<b>CÓDIGO</b>	<b>FO.07.01</b>	<b>PERÍODO</b>	<b>Jul 2016 – Set 2016</b>
<b>TÍTULO</b>	<b>Alterações de Projeto</b>		
<b>SUBTÍTULO</b>	<b>Alterações de projeto</b>		
<b>DESCRIÇÃO</b>	Avaliar ambientalmente todas as modificações de projeto, resultantes do avanço das obras ou do projeto de execução, que possam alterar a avaliação ambiental realizada em fase de EIA/ RECAPE dos Aproveitamentos		
<b>DOCUMENTO REFERÊNCIA</b>	N/A		
<b>CAPÍTULO DIA</b>	Cond. 9		
<b>MEDIDA MINIMIZADORA DIA</b>	4, 15, 17, 18, 20, 43		
<b>ACTIVIDADES</b>	<ul style="list-style-type: none"> <li>- Apresentar à CAA a avaliação ambiental das alterações de projeto que possam resultar em impactes ambientais diferentes dos já identificados e avaliados em sede de RECAPE e/ou que se desenvolvam em zonas não avaliadas anteriormente.</li> <li>- Propor MM associadas se for necessário</li> </ul>		
<b>PERIODICIDADE</b>	Em contínuo, de acordo com as necessidades.

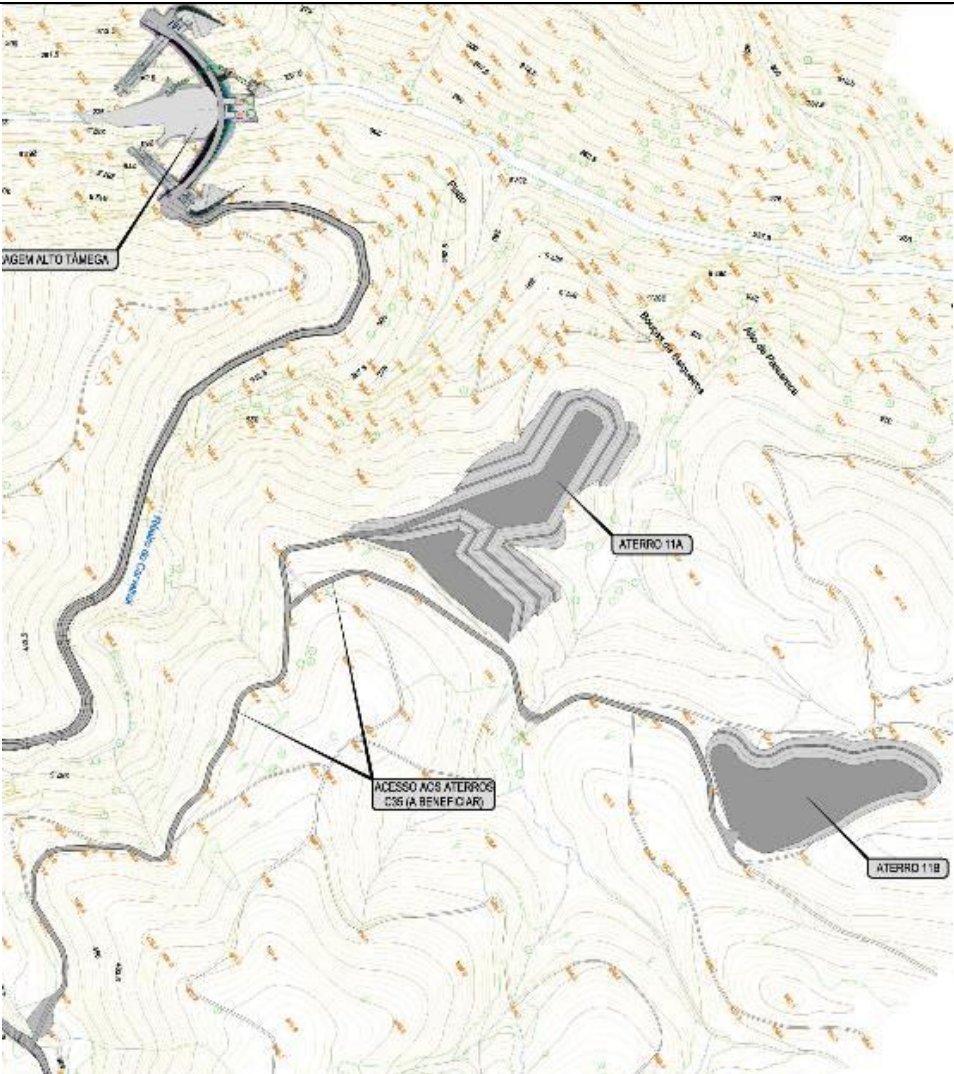
<b>ANÁLISE DO INDICADOR/ RESUMO DO ESTADO</b>	<p>A Iberdrola apresentou, a 15 de setembro, a Nota Técnica relativa a “ANÁLISE AMBIENTAL DA ALTERAÇÃO DE PROJETO DA ESCOMBREIRA 11”.</p> <p>No âmbito dessa análise, não se identifica a necessidade de propor nenhuma medida de minimização diferente das já definidas no PGA e restantes documentos.</p>
<b>INCIDÊNCIAS/ EXCEPÇÕES DO PERÍODO</b>	N/A
<b>AValiação, conclusões</b>	<p>A Iberdrola identificou a necessidade de modificar o projeto de execução da escombreira 11 (margem esquerda da barragem do Alto Tâmega) avaliado em sede de RECAPE.</p> <p>Na sequência da elaboração do projeto de execução desta escombreira foram realizados estudos mais aprofundados a diferentes níveis que permitiram uma avaliação mais rigorosa da sua viabilidade. No âmbito desses estudos foram detalhadas questões como a hidrologia da linha de água intercetada, topografia do terreno e estabilidade, tendo em conta os materiais de enchimento da escombreira, resultantes da escavação, e o seu método de enchimento. Foram ainda avaliadas diferentes soluções de encaminhamento, tendo-se revelado todas inviáveis. As conclusões destes estudos permitiram aferir que o desvio da linha de água não era tecnicamente viável devido aos riscos de instabilidade associados e que inevitavelmente teriam consequências ao nível da segurança das pessoas e bens, bem como impactes ao nível ambiental. De referir que estas soluções foram ainda avaliadas junto dos Responsáveis da Comissão de Segurança de Barragens da Agência Portuguesa do Ambiente.</p> <p>Além disso, foi tida em consideração neste estudo a avaliação de soluções de escombreiras apresentadas no EIA, anteriormente descartadas, sendo que, no entanto, também estas se revelaram inviáveis.</p> <p>Face a este cenário de inviabilidade técnica, optou-se por definir uma solução alternativa, a qual teve como principais critérios a distância ao local atual, capacidade de deposição e localização na margem esquerda, por questões de acessibilidade e com o objetivo de poder ser igualmente utilizada no âmbito das obras do AH Alto Tâmega, sendo a sua localização fora da área a inundar inevitável.</p> <p>Face a esta situação, foi necessário definir um projeto que constituísse uma mais-valia para a população, sendo selecionado um local que, posteriormente à implantação do Projeto, poderá assumir um papel de utilização pública.</p> <p>As diversas alterações que surjam no projeto (em fase de projeto de execução ou em fase da construção) serão avaliadas e apresentadas à CAA o mais brevemente possível.</p>
